## **PARECER DA COMISSÃO DE AVALIAÇÃO**

### **“Central Solar Fotovoltaica de Trancoso, Hibridização do Parque Eólico”**

PROJETO REFORMULADO DE ACORDO COM O PREVISTO NO N.º 2 DO ARTIGO 16º DO DECRETO-LEI N.º 151-B/2013, DE 31 DE OUTUBRO, NA SUA REDAÇÃO ATUAL

**Figura 2.** Enquadramento da Central Solar Fotovoltaica de Trancoso no Parque Eólico (Fonte: Relatório reformulado)

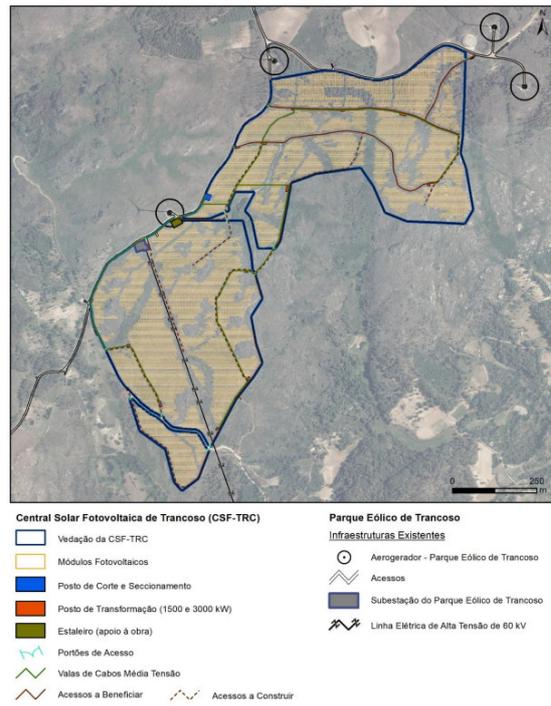
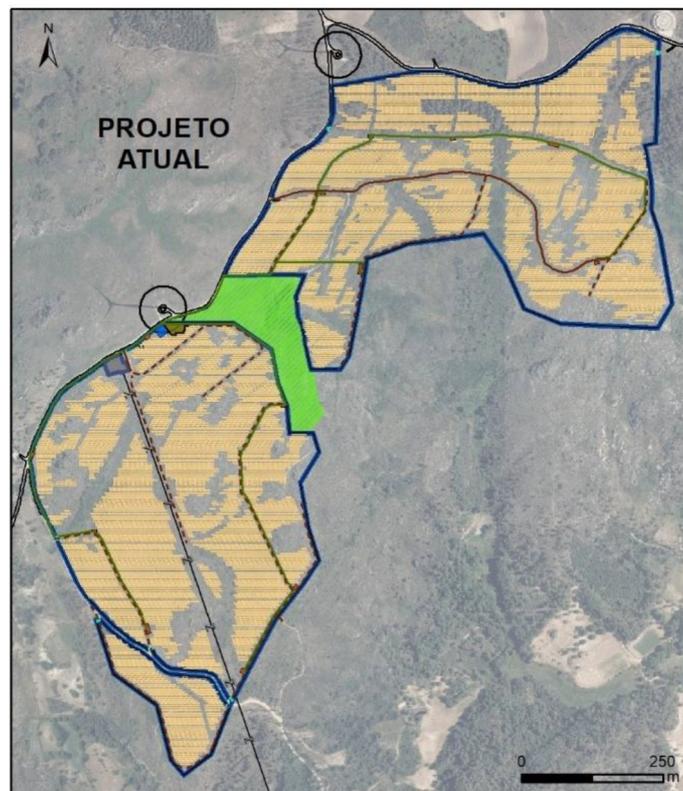
A potência instalada da CSF Trancoso diminuiu de 28.493 kWp para 27.000 kWp.

O Posto de Corte e Seccionamento (PCS) no layout apresentado no EIA situava-se numa zona que, no projeto atual, corresponde ao corredor de passagem do lobo. Deste modo, o mesmo realocou-se para a zona sul do corredor, localizando-se muito próximo de um posto de transformação e do estaleiro (de ocupação temporária).

O número de postos de transformação manteve-se inalterado, sendo a Central Solar de Trancoso constituída por 10 postos de transformação simples e 3 postos de transformação duplos. Ainda assim, no projeto atual foi necessário ajustar a posição de 2 postos de transformação simples, para permitir que o corredor de passagem do Lobo da central tivesse uma maior largura.

Os acessos internos do Parque Solar sofreram pequenos ajustes de modo a poder acomodar o alargamento do corredor de passagem do lobo. Deste modo, o acesso novo que anteriormente ligava as duas zonas que limitam o canal de passagem foi alterado.

**Figura 3.** Corredor de passagem para Fauna, incluindo o Lobo, da Central Solar Fotovoltaica de Trancoso

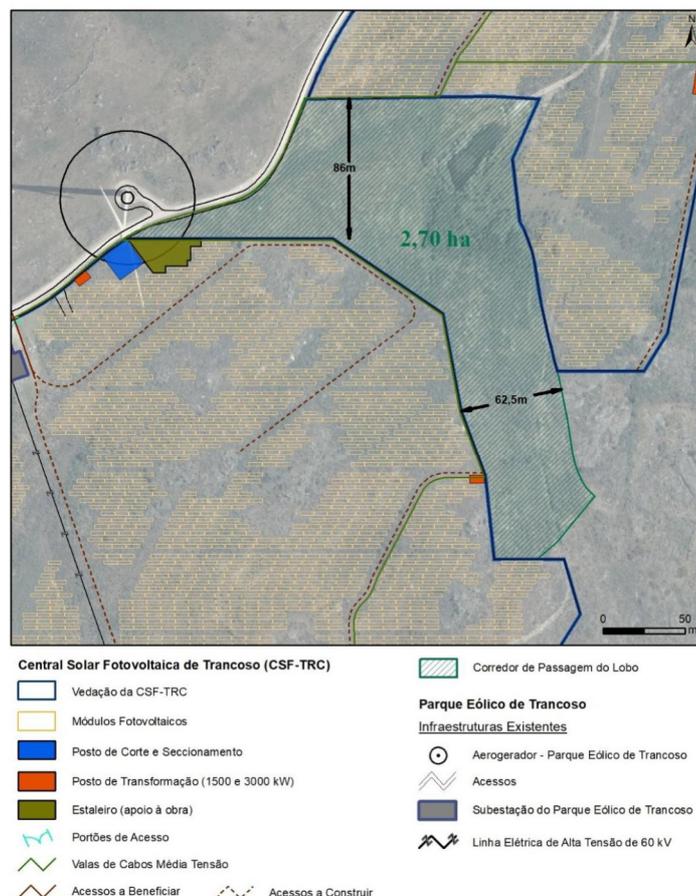
As alterações ao projeto apresentado no EIA resultaram na abertura de um corredor com 86 m na zona mais próxima do Parque Eólico de Trancoso e 62,50 m na outra extremidade do corredor, totalizando uma área de 2,70 ha sem elementos de projeto. A charca no interior da área de estudo encontra-se completamente no interior do corredor, pelo que se encontra completamente acessível para o lobo. Adicionalmente, como se pode observar pela análise da Figura 3, a extremidade do corredor do lado do parque eólico foi alargada para norte, aumentando a distância a um aerogerador existente, diminuindo, assim, o efeito barreira cumulativo com as infraestruturas do parque eólico existente.

Considerando a dimensão do corredor criado, em resposta às preocupações que se identificam no parecer da Comissão de Avaliação elencadas na secção 2.2, considera-se que o mesmo configura uma estrutura de descontinuidade que permitirá ao lobo, caso ele ocorra na zona, desenvolver a sua atividade.

Central Fotovoltaica Híbrida Trancoso (TCS) [Anexo\_carta].pdf

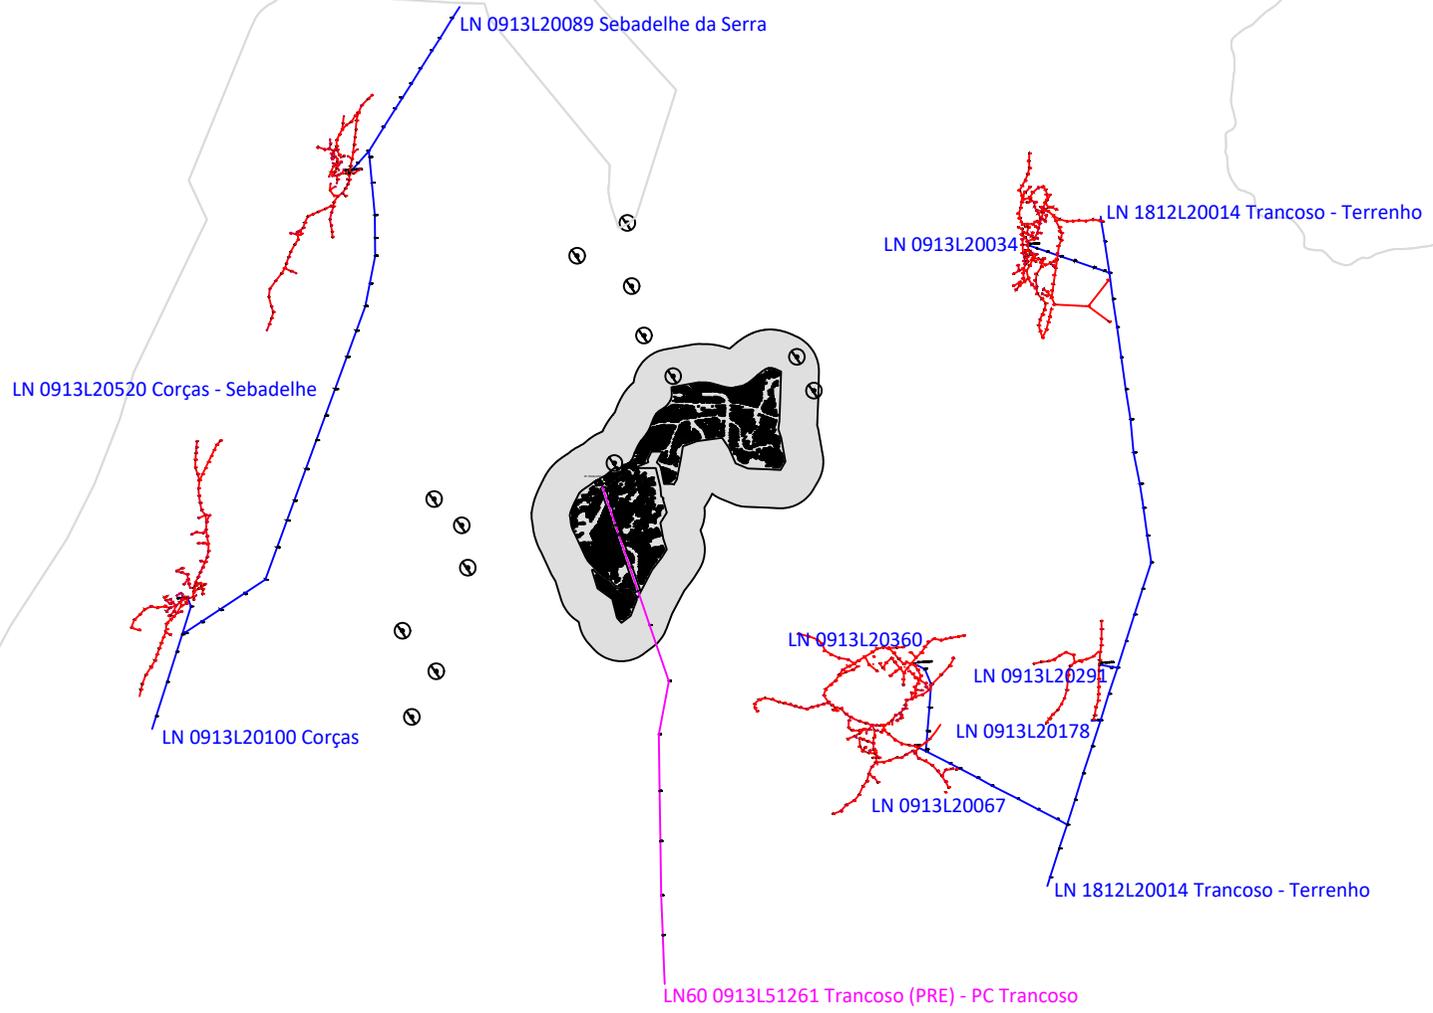
Verifica-se que a Área do Estudo de Impacte Ambiental (EIA) do Projeto (conforme “zona a sombreado” na Planta em Anexo), tem na sua vizinhança, ou interfere com infraestruturas elétricas de Alta Tensão, Média Tensão, Baixa Tensão e Iluminação Pública, todas elas integradas na Rede Elétrica de Serviço Público (RESP) e concessionadas à E-REDES.

Em Alta Tensão a 60 kV, a área do EIA é atravessada pelo traçado aéreo da Linha “LN 0913L51261 Trancoso (PRE) - PC Trancoso” (PRE-AP1-AP5) (conforme Planta em Anexo).

A área do EIA encontra-se na vizinhança dos traçados aéreos das Linhas de Média Tensão a 15 kV (1) “LN 0913L20520 Corças - Sebadelhe” (AP5-AP15), (2) “LN 1812L20014 Trancoso - Terrenho” (AP59-AP66), (3) “LN 0913L20067” (AP8-PT, posto de transformação de distribuição “PT 0913D20022 Castanheira”) e (4) “LN 0913L20360” (Apoio de Derivação APD8-AP1-AP5-“PT 0913D20112 Castanheira II”) (conforme Planta em Anexo).

Ainda vizinhança da referida área, encontram-se estabelecidos traçados aéreos e subterrâneos de Redes de Baixa Tensão e Iluminação Pública (ligadas aos postos de transformação de distribuição “PT 0913D20022 Castanheira”, “PT 0913D20112 Castanheira II” e “PT 0913D20184 Terrenho”) (conforme Planta em Anexo).

2.5. Manter os acessos aos apoios implantados na propriedade, nomeadamente por corredores viários com 6 metros de largura mínima, pendente máxima de 10%, o mais curtos possível e sem curvas acentuadas, permitindo a circulação de meios ligeiros e pesados como camião com grua;

2.7. Não consentir, nem conservar no terreno do parque fotovoltaico, plantações que possam prejudicar a exploração das infraestruturas da RESP (artigo 54.º do Decreto-lei n.º 26852);

3.4. Os painéis fotovoltaicos colocados junto das linhas aéreas estão sujeitos a “pontos quentes” neles provocados pelo sombreamento provocado pelos condutores e pelo “paintball” originado por pássaros que poísam nos condutores. Recomenda-se que o produtor realize ações de manutenção mais frequentes junto destes painéis e que considere no seu “Business Plan” a necessidade de os substituir com maior frequência;
